Rev. B基板を作成してしまったときのパターン修正方法

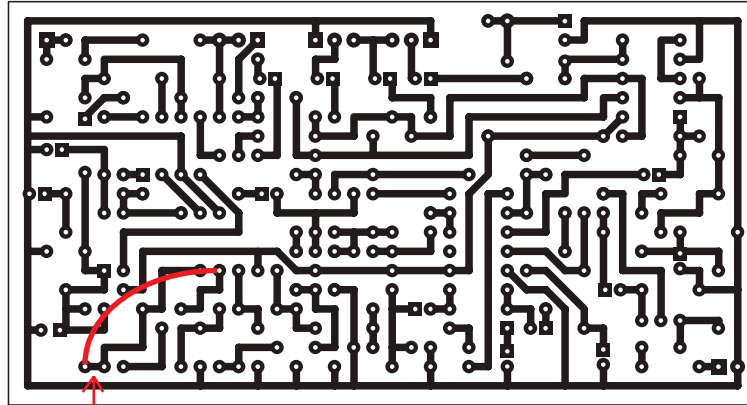
- ①このパターンをカット
- ②R17とU3の4番ピンをワイヤーで配線
